Projet de franchissement amont de la Garonne dit Jean-Jacques BOSCH

Présentation des recommandations faites au Maître d'Ouvrage

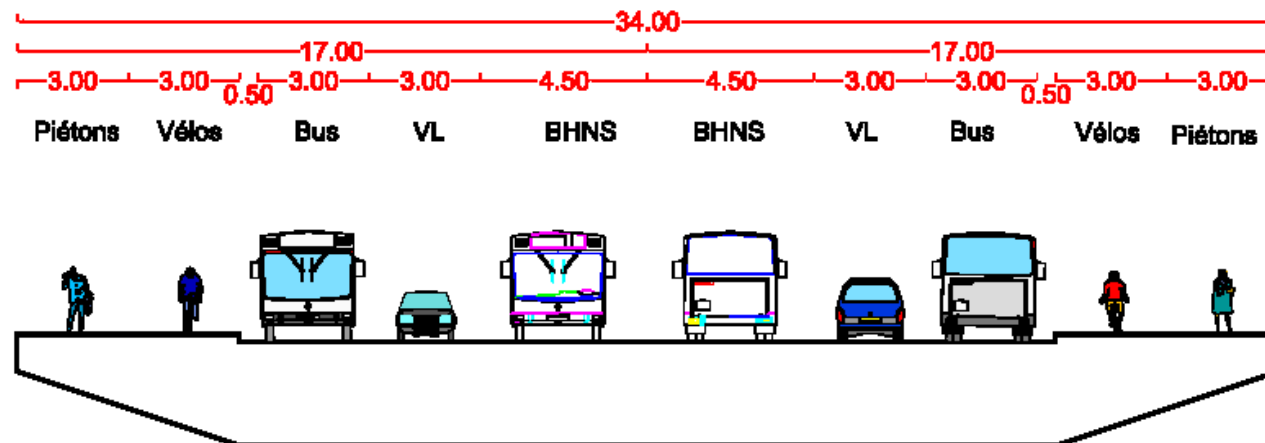
Même s'il est noté que la navette fluviale ne peut intervenir que de façon complémentaire au pont JJ Bosc, sa complémentarité en terme de service peut se concevoir sur tout l'axe de la Garonne, participant de la réappropriation du fleuve par les habitants.

Recommandation n°4 : l'ensemble des études déjà réalisées à ce sujet doit être réactualisé afin de permettre la mise en œuvre en mode complémentaire au pont JJ Bosc d'une navette fluviale, couplée au réseau de transport en commun.
